Bijlage 1: Varianten Koestraat/Mispel

Inleiding/eerste opzet

Variant 1: tegenvoorstel EVVA

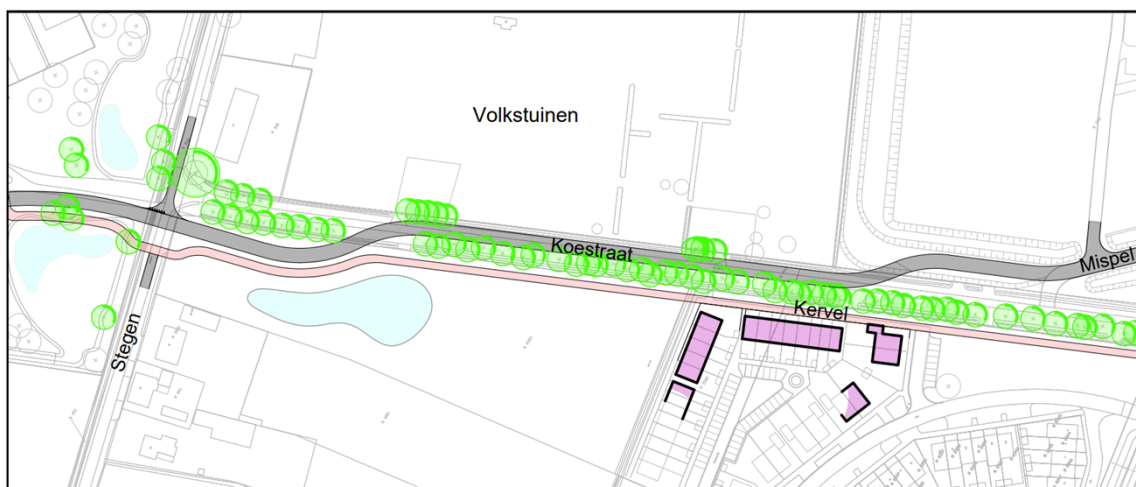
De volkstuinenvereniging had zelf het tegenvoorstel om de volledige nieuwe weg op de huidige Koestraat te projecteren en het fietspad te verschuiven richting de woningen in de Kervel. In deze variant is slechts een smalle strook grond van de volkstuinen benodigd, maar komt het nieuwe fietspad in plaats van het huidige trottoir wat voor de woningen in de Kervel ligt. Dit is hieronder weergegeven.

De volkstuinenvereniging vindt de impact van het compromisvoorstel nog steeds veel te groot. Men heeft haar zorgen kenbaar gemaakt in de commissievergadering en daar is gevraagd om in een omgevingsdialoog met de buurt de varianten te bespreken. Dit gesprek heeft plaatsgevonden. Vanuit de aanwezige bewoners is aangegeven dat men de eerste opzet en variant 2 beide goede oplossingen vindt, maar men heeft bezwaar tegen variant 1. Met name vanwege het fietsverkeer ter plaatse van het huidige trottoir.

Variant 2: Compromis

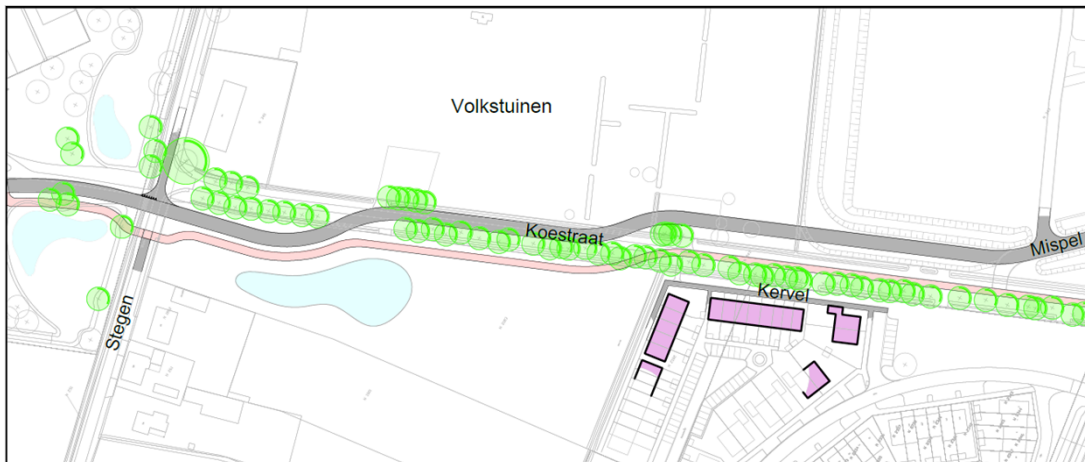
Bezwaar en bedenkingen vanuit de volkstuintenvereniging op variant 2:	
1	Maatschappelijk belang van de volkstuinten	Dit blijft behouden in alle varianten.
2	Variant 2 vraagt om ingrijpende werkzaamheden op het complex met de daarbij nodige kosten. Die worden bespaard als gekozen wordt voor een andere variant.	De extra kosten voor de gemeente zijn te overzien ten opzichte van de totale investering van de weg. Voor het verplaatsen van de tuinen kan vanuit de gemeente een tegemoetkoming worden gedaan. Het betreft allen eenmalige kosten.
3	Ondergrond huidige Koestraat is voldoende om daar de nieuwe weg op te leggen	Het is nog de vraag of de ondergrond van de huidige Koestraat kan blijven liggen. We passen namelijk ook de hoogte aan en vaak is het wenselijk om onder de volledige wegbreedte eenzelfde fundering toe te passen. Als bij de uitwerking blijkt dat de ondergrond wel kan blijven liggen dan zou dit zowel kunnen voor de variant waarbij de rijweg op de Koestraat komt te liggen, als bij de variant waarbij het fietspad op de Koestraat komt te liggen.

4	Geen leden die gedwongen moeten verhuizen. Het complex is nagenoeg vol. Verhuizen brengt kosten met zich mee	Er wordt geadverteerd dat er nog plekken vrij zijn, we kunnen tegemoetkomen in verhuiskosten, en er zijn mogelijkheden om een aangrenzend perceel aan het complex toe te voegen. Verhuizen kan wel emotie oproepen wat we alleen kunnen verzachten door financieel bij te dragen, maar wegnemen kunnen we het niet. Het betreft allen eenmalige kosten.
5	Geen nieuw parkeerterrein nodig, een nieuw parkeerterrein gaat ten koste van tuintjes en kost geld.	Extra tuintjes zijn te compenseren, kosten zijn te overzien ten opzicht van de totale projectkosten. Het betreft allen eenmalige kosten.
6	Asten in Balans spreekt over "Spaar de verenigingen". De maatschappelijke doelstellingen moeten worden gerespecteerd.	Er is geen sprake van opdoeken van het complex, het maatschappelijk belang wordt erkend en blijft geborgen, ook als tuintjes moeten wijken.

7	6 tuinen moeten worden geofferd en vanwege het verplaatsen van de het parkeerterrein nog eens 4. Totaal dus 10 tuinen	Correct, die kunnen worden gecompenseerd conform bovenstaande.
8	Het verleggen van de parkeerplaats naar de Stegen is niet zinvol omdat in deze hoek al een parkeerplaats ligt en de afstanden worden dan te ver.	Als verleggen niet zinvol is kan gekeken worden of de huidige parkeerplaats wat verschoven kan worden en of de extra tuintjes die hiervoor moeten wijken

verplaatst kunnen worden. Als meer ruimte nodig is dan willen we kijken of er aangrenzende gronden aan het complex toegevoegd kunnen worden.
--	--	--

Variant 3: aanpassing op voorstel EVVA

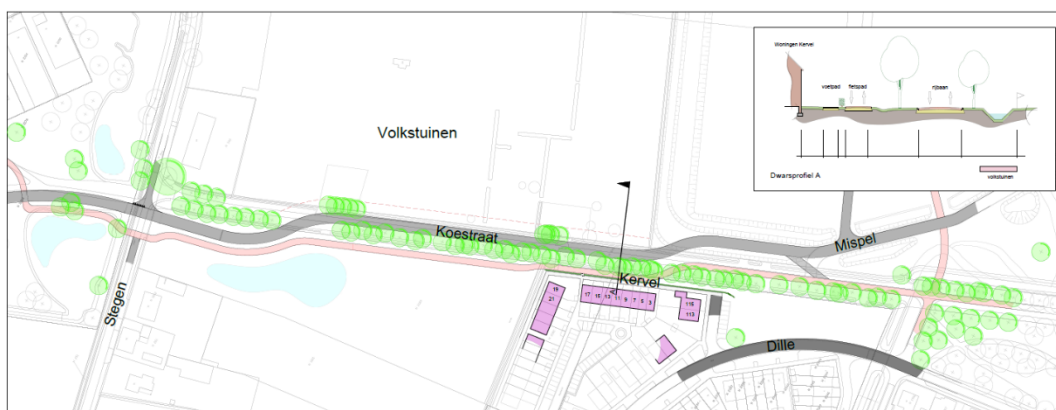
Bezwaar en bedenkingen vanuit de buurtbewoners van de Kervel op variant 3	
1	Waarom is niet verder gegaan met het uitwerken van variant 2, dit zoals is toegezegd. Het draagvlak voor dit alternatief was het grootst.	Er is aangegeven dat we met de info die we die avond hebben opgehaald naar het ontwerp gaan kijken. Er is niet aangegeven dat het variant 2 gaat worden. Vanuit de bewoners die aanwezig waren was variant 2 inderdaad de voorkeursvariant, maar vanuit de volkstuinenvereniging niet, die hadden duidelijk een voorkeur voor variant 1.
2	In variant 2 kan een fietsdoorsteek gemaakt worden nabij Kervel 19. Dit is een logische locatie voor een fietsdoorsteek naar een fietspad wat op de Koestraat komt te liggen. Bewoners van de Kervel en Dille kunnen dan op een goede manier gebruik maken van het toekomstig fietspad.	In variant 3 is een fietsdoorsteek gemaakt nabij de woningen Kervel 17 en 19. Deze keuze is gemaakt omdat hier ook het pad ligt wat naar het parkeerterrein gaat dat achter de woningen van de Kervel ligt. We kunnen de doorsteek verschuiven naar de hoekwoning Dille 19 waarmee de situatie in beide varianten gelijk is.

3	Een fietsdoorsteek op een andere plek, daar is geen behoefte aan	Prima, die hebben we ook niet opgenomen in variant 3 en ons inziens hoeft die er ook niet te komen.
4	Men voorziet nog steeds sluip-tweewielerverkeer over het trottoir. Dit is met name bezwaarlijk voor de bewoner van Kervel 3 omdat deze geen andere mogelijkheid heeft om aan huis te komen, men heeft geen andere achterom. En voor de bewoners van de Dille 115 omdat hun tuinpoort hierop uitkomt en omdat de inrit grenst aan het trottoir. Ook de overige bewoners vrezen voor sluip-fietsverkeer.	Door een haag aan te brengen voorkomen we dat fietsers vanaf het fietspad het trottoir op rijden. Het aantal fietsbewegingen wat vanuit de wijk via het trottoir van de Kervel naar het fietspad gaat rijden (het fiets-sluipverkeer) is in variant 3 niet meer of minder dan bij variant 2. Onze verwachting is dat dit vooral bewoners uit de Kervel zijn en dat het aantal beperkt en acceptabel is.

5	De knik van de rijbaan ligt nu anders. Er is geen rekening gehouden met lichtoverlast van auto- en fietsverkeer voor de woningen in de Kervel en de achtertuin van Dille 115.	De knik ligt zodanig dat een groot deel van de woningen buiten het bereik van de lichten van auto's ligt. Daarnaast houdt de onderbegroeiing van de groene zone het licht grotendeels tegen. Overlast van licht van fietsverkeer zal beperkt zijn omdat het fietspad vergenoeg

van de woningen ligt en de intensiteit van de verlichting laag is. De achtertuin van Dille 115 is omrand met een hekwerk met haag en windscherm.
6	Men maakt zich zorgen over extra geluidsoverlast van auto's en gemotoriseerd tweewielerverkeer omdat de weg en fietspad dicht bij de woningen liggen en vanwege de knik in de weg wat leidt tot afremmend en optrekkend verkeer.	Naar verwachting blijft het geluidsniveau binnen de toegestane marge. Er worden nog geluidsberekeningen uitgevoerd. Mocht blijken dat de normen toch worden overschreden dan is variant 3 niet haalbaar.
7	Bij variant 2 doet de volkstuinenvereniging nauwelijks nog concessies.	Buiten het feit dat dit geen argument is moet de volkstuinenvereniging nog altijd gronden inleveren om de aanleg van de weg mogelijk te kunnen maken.
8	Er zijn nog voldoende lege plekken bij de volkstuinen beschikbaar, verplaatsen is geen probleem.	Vanuit de volkstuinen is aangegeven dat hun probleem niet alleen zit in de beschikbaarheid van nieuwe tuinen maar ook in het werk en de kosten die huurders moeten maken om hun tuin te verplaatsen.

9	Bij het wegvallen van 1 parkeerplaats blijven er voor de volkstuinenvereniging voldoende parkeerplaatsen over	De nieuwe parkeernorm die in januari 2026 voorgelegd wordt aan de raad wordt gesproken over 1,4 parkeerplaatsen per 10 volkstuinen. Er zijn zo'n 156 tuinen wat resulteert in 22 parkeerplaatsen. Die liggen er momenteel niet. Het is niet wenselijk de parkeerterreinen te verkleinen.
10	Variant 2 is kosteneffectiever aangezien dit geen dempen/beduikeren van de beek vereist en er geen fietssluis of afscheiding/groene haag hoeft te komen. Ook is het eenvoudiger om groenonderhoud te plegen	De meerkosten voor de benoemde maatregelen zijn beperkt ten opzichte van de totale projectkosten.

Variant 2, geen draagvlak vanuit de volkstuinen

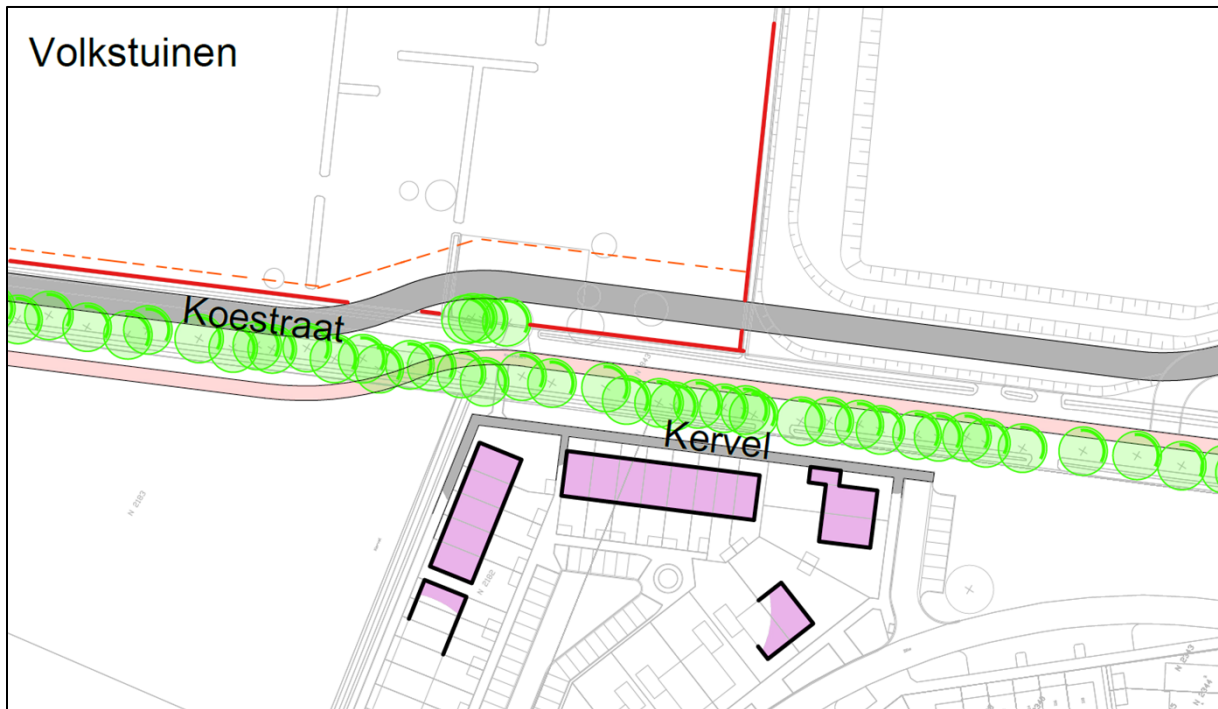
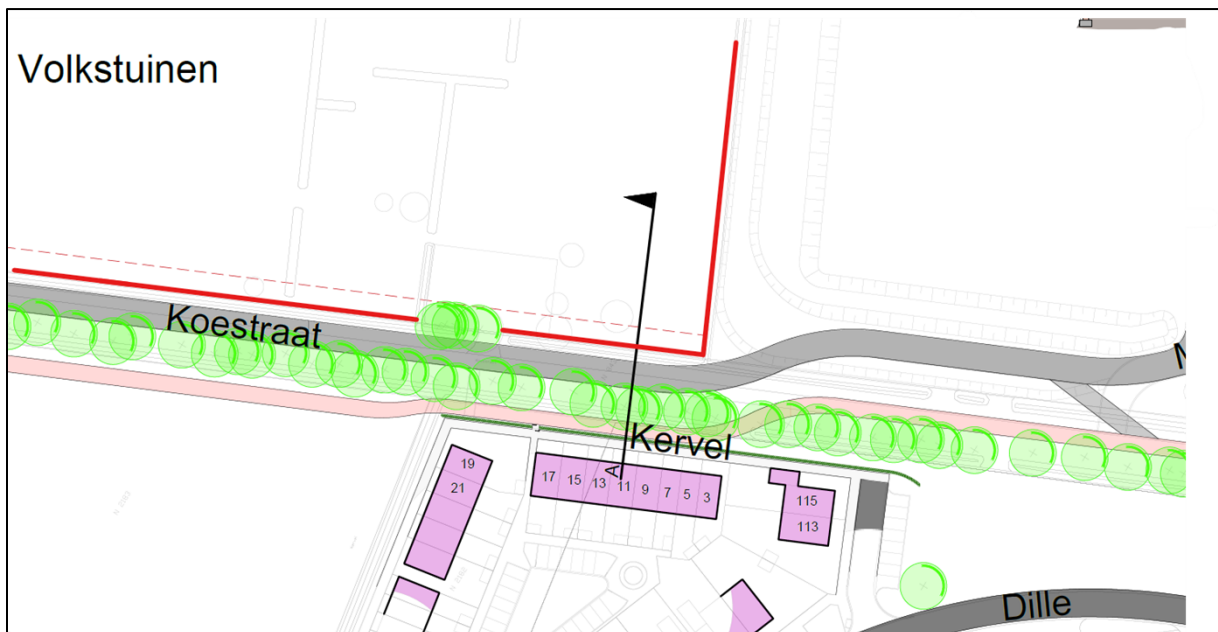
We zijn niet tot een optie gekomen wat op ieders draagvlak kan rekenen. De discussie zit hem vooral in de keuze tussen variant 2 en 3 en dan gaat het over het gedeelte ter hoogte van de woningen van de Kervel. Hieronder een uitsnede van beide varianten. De rode lijn geeft de contouren weer van het volkstuinencomplex, de rode stippellijn geeft aan welk deel benodigd is:

De volkstuinenvereniging maakt met name bezwaar vanwege de impact die de weg heeft op de volkstuinen in variant 2. De bezwaren van de buurtbewoners op variant 3 zitten hem vooral in het fietspad wat dichtbij de woningen komt te liggen en de rijbaan die dichtbij ligt. De argumenten van de volkstuinenvereniging op variant 2 zijn allen te weerleggen of op te lossen. Ondanks dat is er geen draagvlak vanuit de volkstuinen voor dit alternatief. De argumenten van de buurtbewoners op variant 3 zijn eveneens te weerleggen. (Mogelijk dat de opmerking m.b.t. geluidsoverlast terecht is. Dit kan nader onderzocht worden. We verwachten echter dat het geluid onder de norm blijft en dat daarmee alle argumenten te weerleggen zijn). Maar ook voor de buurtbewoners zal er ondanks dat geen draagvlak zijn.
